## Brev med varsel om oppstart av planarbeid - detaljregulering for vegkryss Hauanveien SM72, Stokmarknes, Hadsel kommune

### Tilbakemelding på varsel om oppstart av planarbeid for vegkryss Hauanveien SM72 – Stokmarknes – Hadsel kommune

Varsel om oppstart av planarbeid med detaljregulering for vegkryss Hauanveien SM72, planID: 1866\_202207 i Hadsel kommune.

## Innspill - Varsel om oppstart av planarbeid - Hadsel kommune

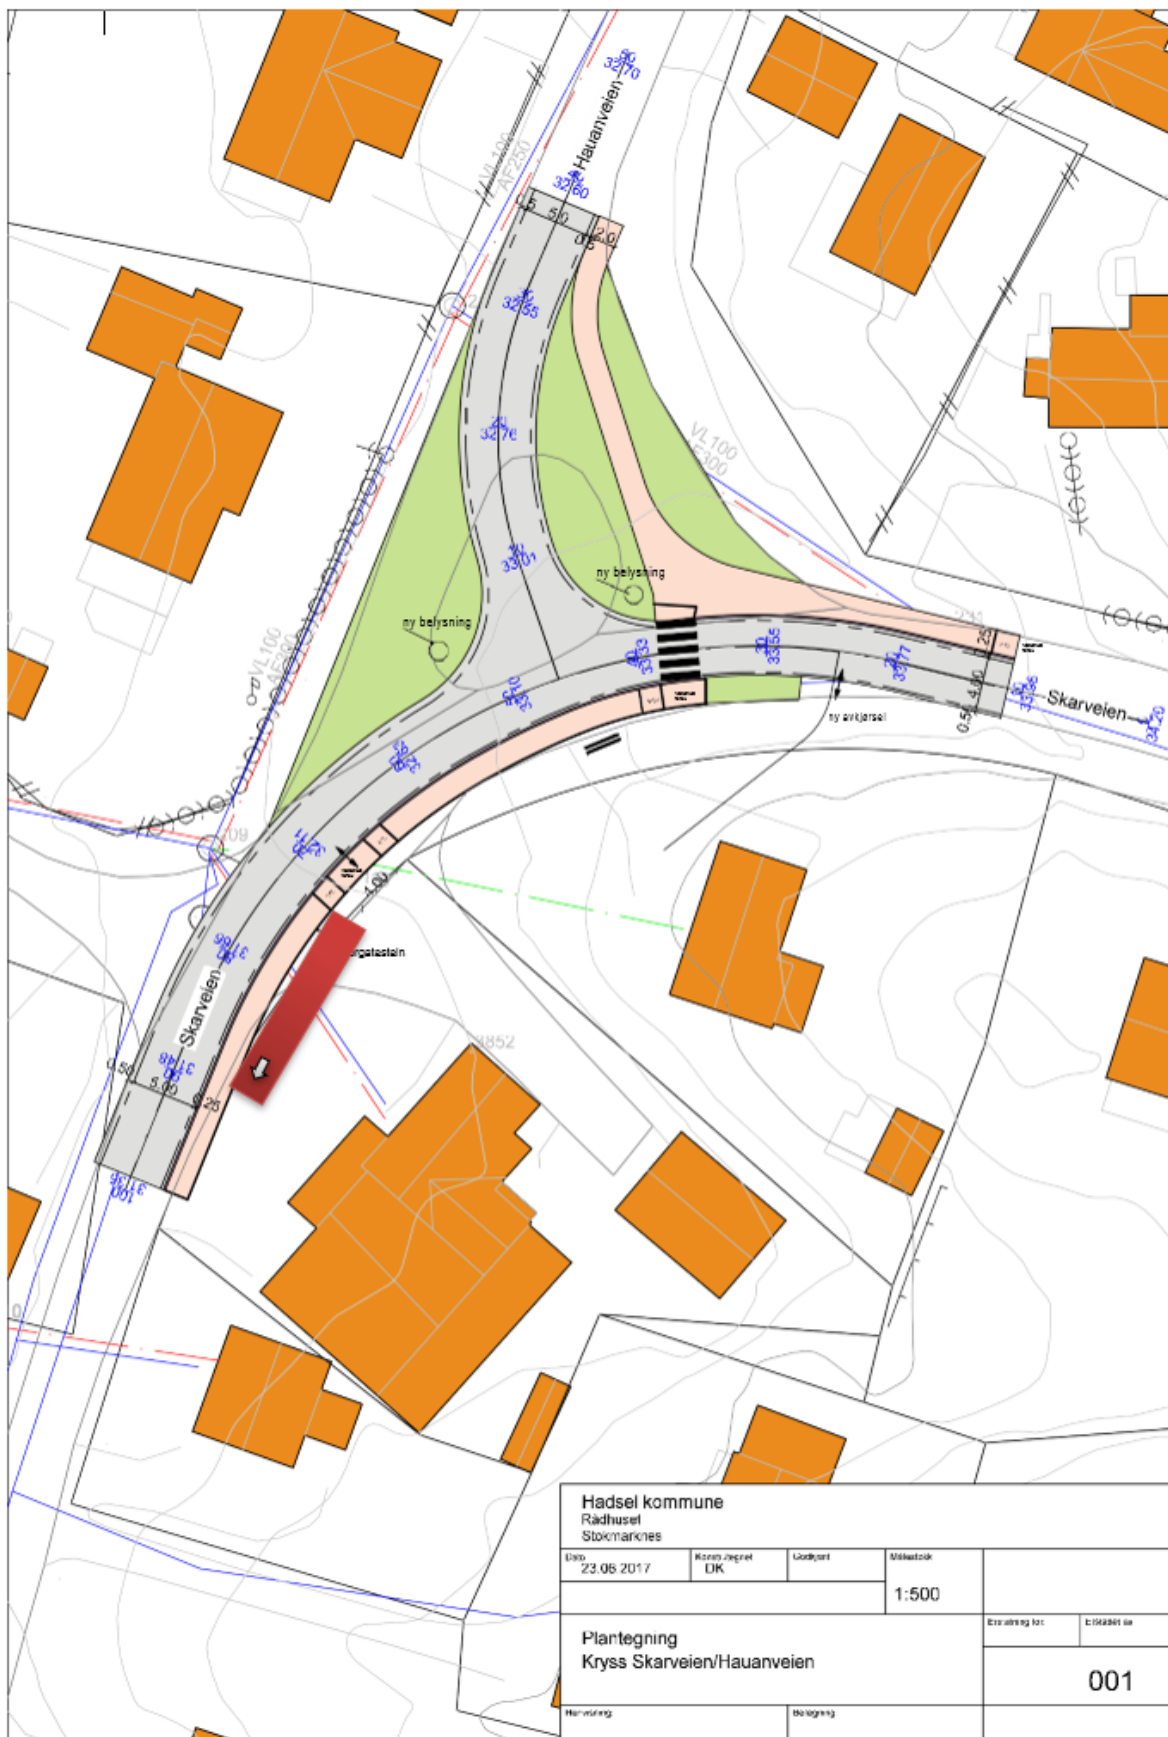
En innkjøring med bredde 4 meter gjør det ikke mulig for en Semitrailer og komme seg inn på vår parkering for levering.

Skisse 1 viser mulig fremtidig lossing av Semitrailer. Dette forutsetter at ut-innkjøring muliggjør dette.

Skisse 2 viser dagens lossing.

Vi ønsker derfor ett møte hvor vi kan diskutere alt. Løsninger.

Hadsel kommune					
Rådhuset					
Stokmarknes					
Dato	Kommisjonen	Utbygger	Målestokk		
23.08.2017	DK		1:500		
Plantegning				Etterlyst for	Etiketter og
Kryss Skarveien/Hauanveien					
Havering			Bløtting		001

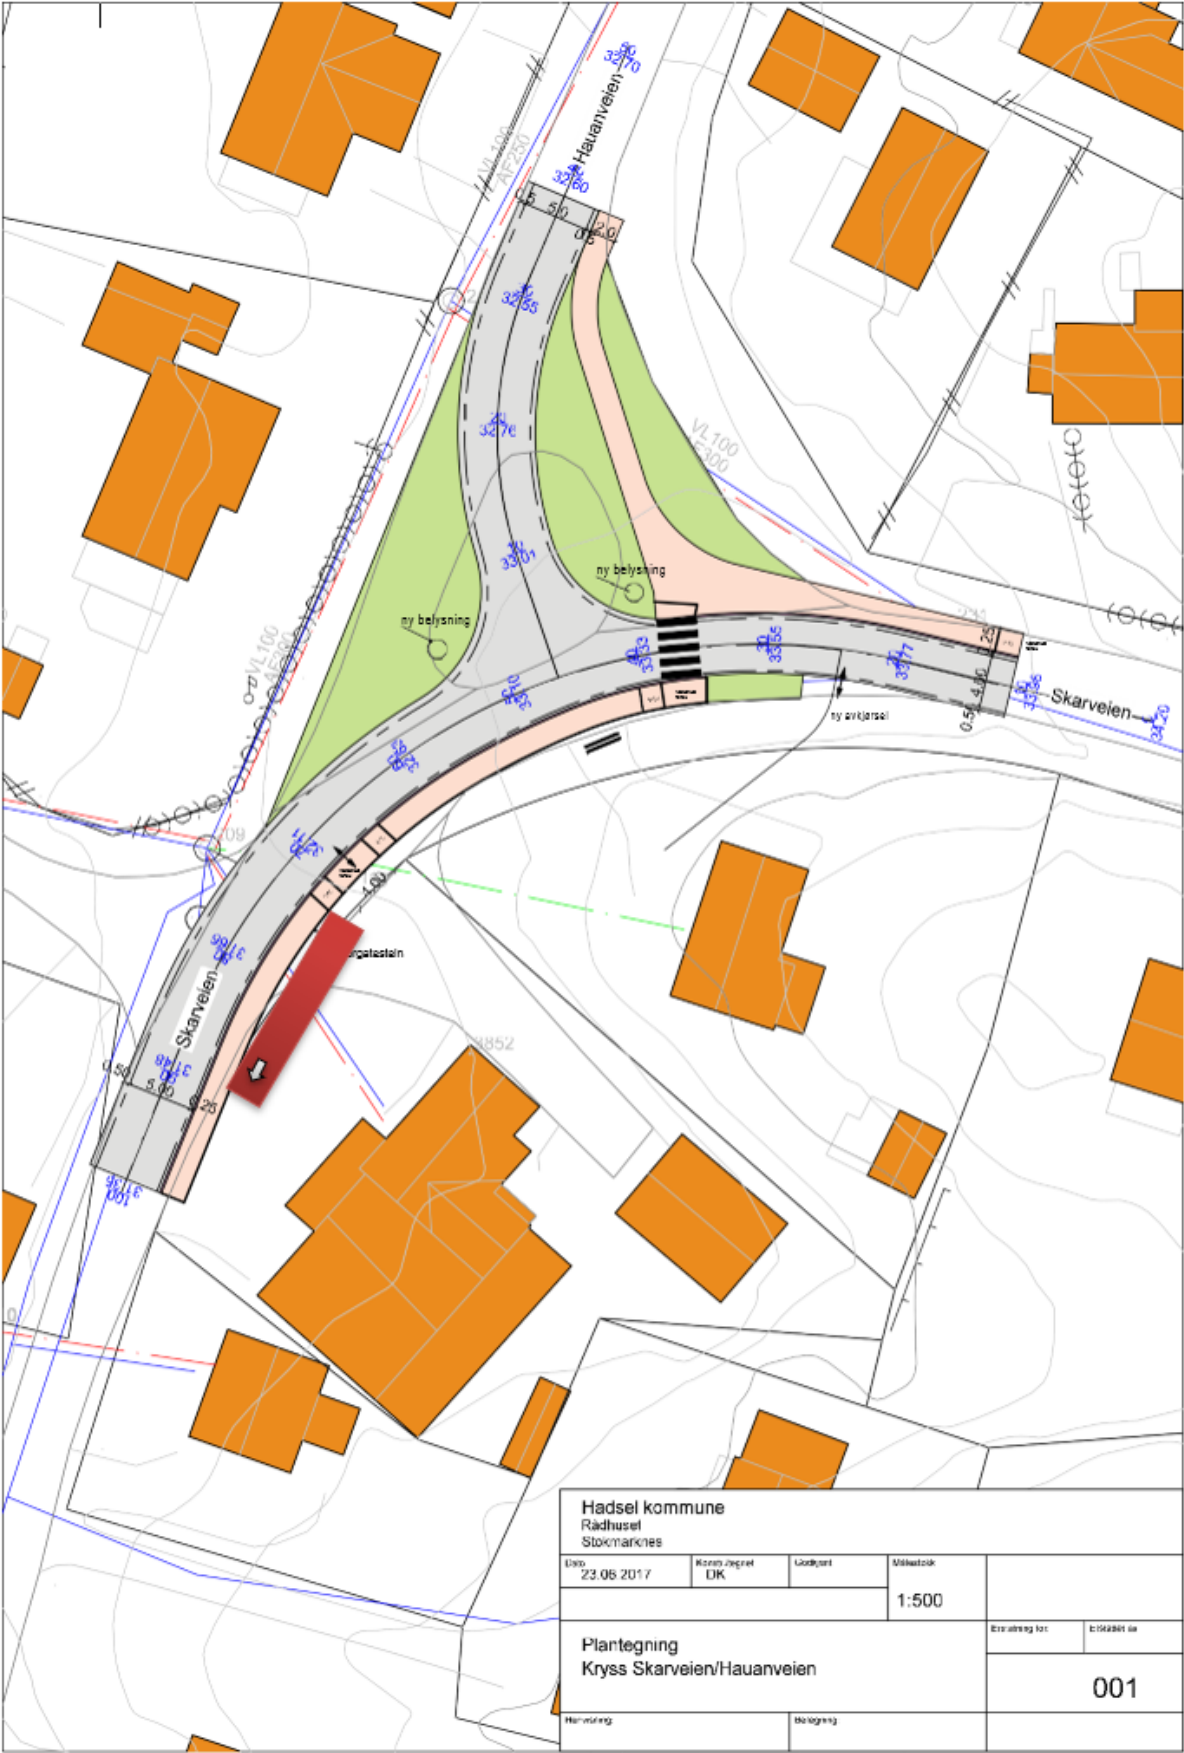
I sør/østlige hjørne av vår tomt 65/617 er det tidligere anlagt ei avkjøring for oppstilling av tilhenger. Jeg ber om at Hadsel kommune under sitt arbeid med å anlegge krysset tar hensyn til dette og lager ei løsning for avkjøring. Jeg ser for meg at fortau kan ha avkjøringskant (nedsenket kant) i området jeg har skissert med rødt på vedlagt kart.

Videre er store deler området som skal reguleres på vår eiendom 65/617. Jeg vil ha avklaring angående dette før tiltak settes i verk. Viser til situasjonsplan.
